# **Évolution du réseau de transport du nord-est de la région métropolitaine de Montréal**

## **Complément de l'étude d'impact sur l'environnement**

Réponses aux questions et commentaires du ministère  
du Développement durable, de l'Environnement et des Parcs

**Hydro-Québec TransÉnergie**  
**9 mars 2011**

Figure QC-31-1 : Poste Bout-de-l'Île à 735 kV – Zones de travaux

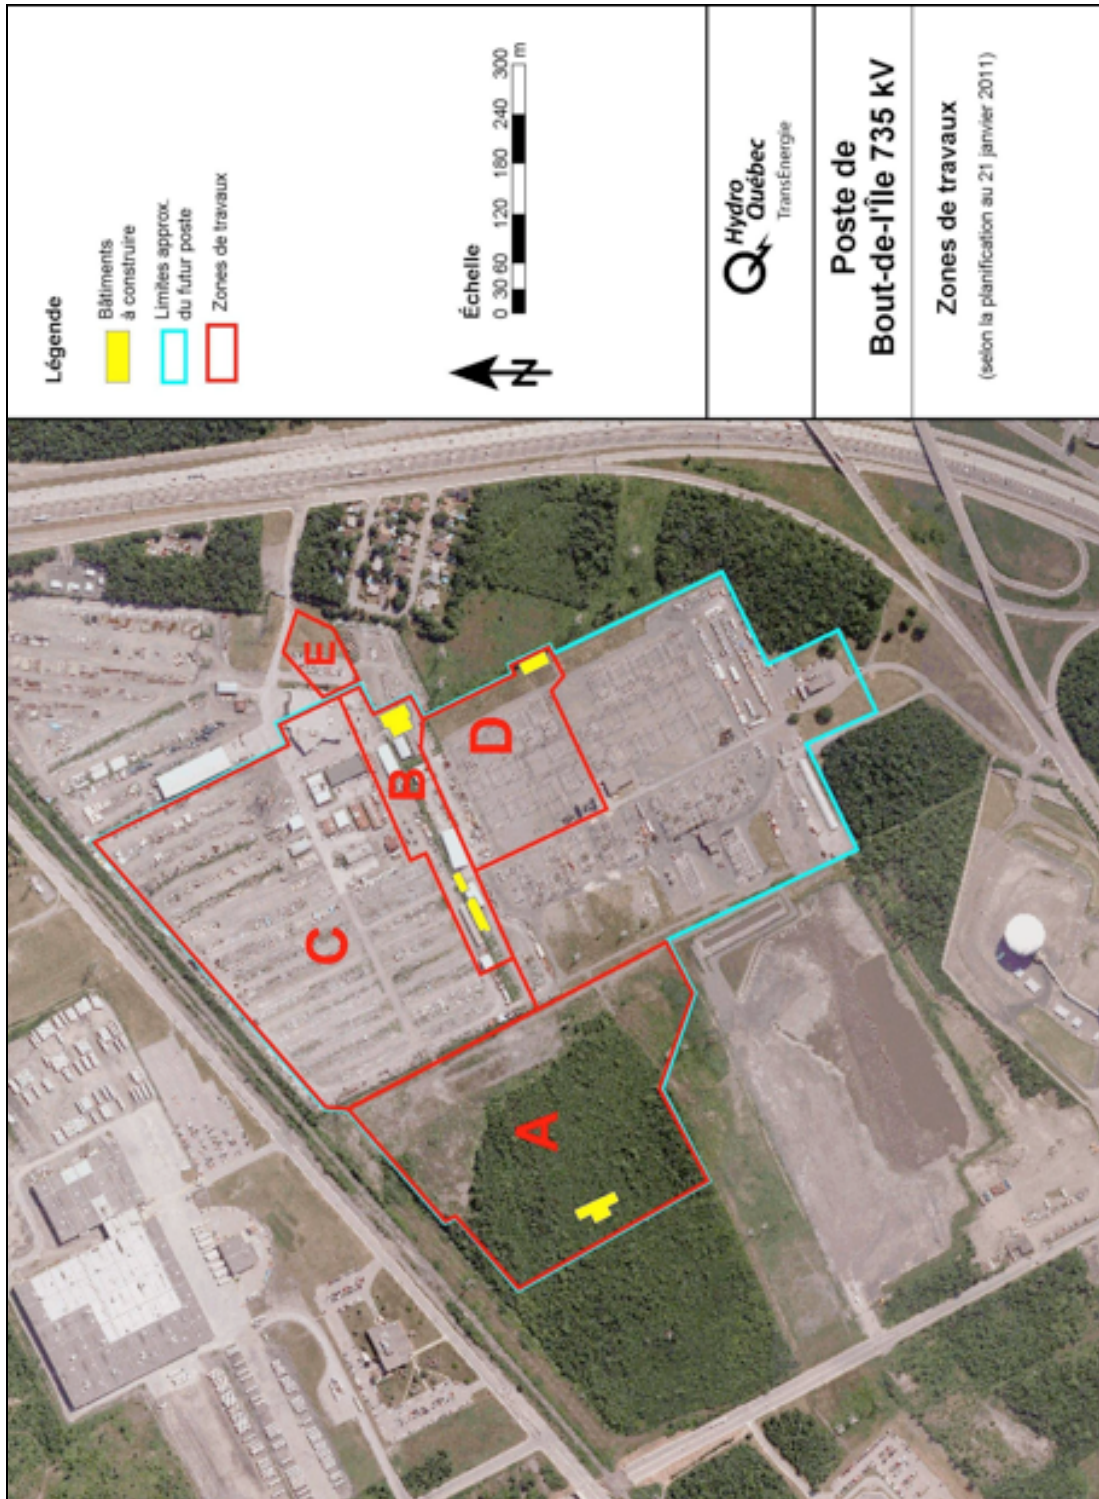
Toujours pour la période de construction, veuillez présenter une évaluation des impacts sonores générés aux sites sensibles (occupation du territoire résidentielle ou l'équivalent (hôpital, institution, école)) ou chacun des regroupements de ceux-ci. À partir d'études prédictives, les niveaux acoustiques d'évaluation ( $L_{Aeq, 12h}$ ) projetés devront être évalués. De plus, les temps estimés (en heure et en pourcentage) où les valeurs limites de la ligne directrice du MDDEP seront respectées et les temps où ils ne le seront pas devront être également présentés.

La figure QC-31-1 illustre les zones de travaux A à E dont il est question dans les scénarios.

Figure QC-31-2 : Poste Bout-de-l'Île à 735 kV – Bruit de chantier – Scénario #1

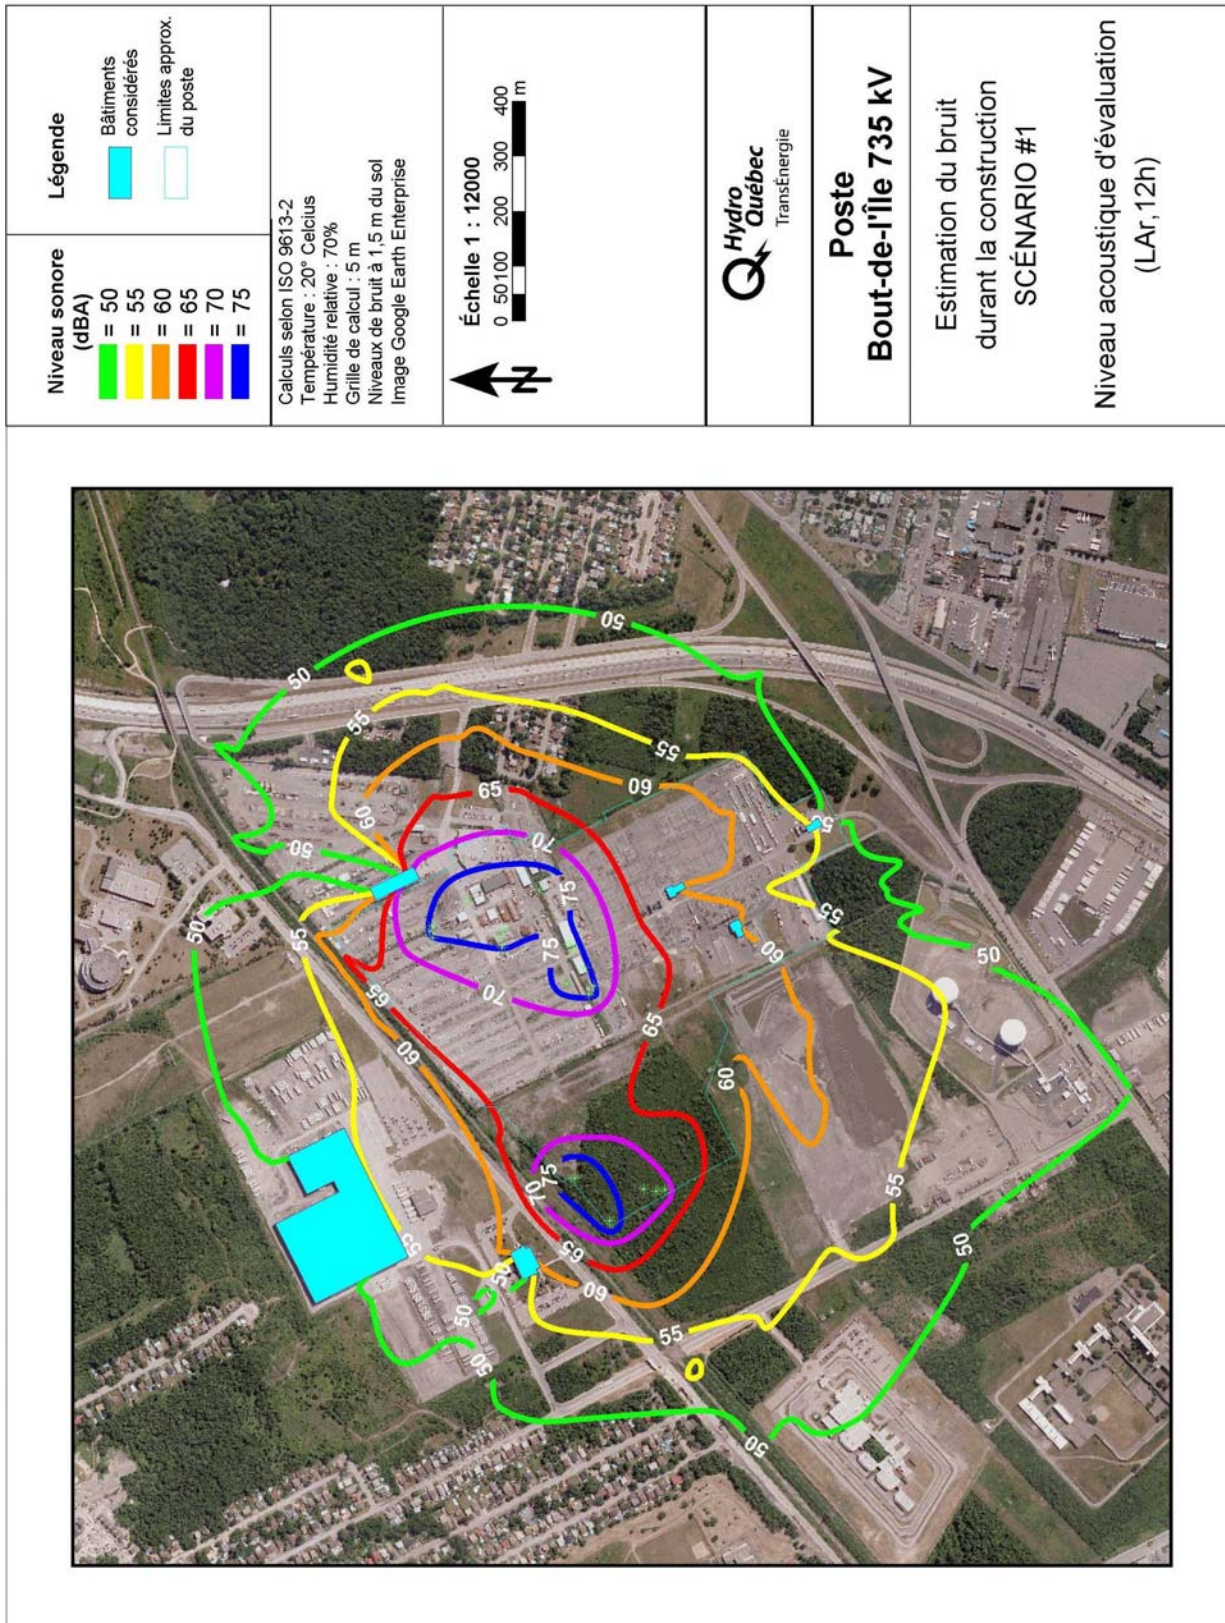
Veillez présenter, pour la période de construction, une cartographie du climat sonore réalisée à partir d'une photographie aérienne (en prenant soin de préserver l'échelle). Les sites sensibles ou chacun des regroupements de ceux-ci devront être représentés de même que les zones où les valeurs limites de la directive ne seront pas respectées.

- terrassement et mise en place de la clôture dans la zone A ;
- fractionnement des dalles de béton des bâtiments démolis dans la zone C et chargement des matériaux résiduels ;
- excavation des fondations et des bassins des transformateurs de puissance au centre de la zone B ;
- bétonnage des fondations du bâtiment des services auxiliaires dans la zone B ;
- compactage du sol autour des fondations du bâtiment de commande des équipements à 735 kV dans la zone B.

La figure QC-31-2, extraite du rapport de Decibel Consultants (2011), présente les niveaux acoustiques d'évaluation qui ont été estimés pour le scénario 1.

Selon la ligne directrice du MDDEP (Québec, MDDEP, 2007), le critère le plus contraignant qui puisse être appliqué à toute résidence est de 55 dBA dans la plage horaire considérée. Dans les trois scénarios présentés, cette valeur permise n'est excédée que pour les résidences du quartier résidentiel situé immédiatement au sud-est de la zone E (voir la figure QC-31-1), entre l'autoroute 40 et le poste. Pour ce qui est de l'institution (établissement de détention de Rivière-des-Prairies) située à l'ouest du poste, le niveau de bruit en provenance du chantier n'excède pas 55 dBA à l'intérieur du périmètre déboisé de la propriété. Le critère est respecté en tout autre endroit de la zone d'étude.
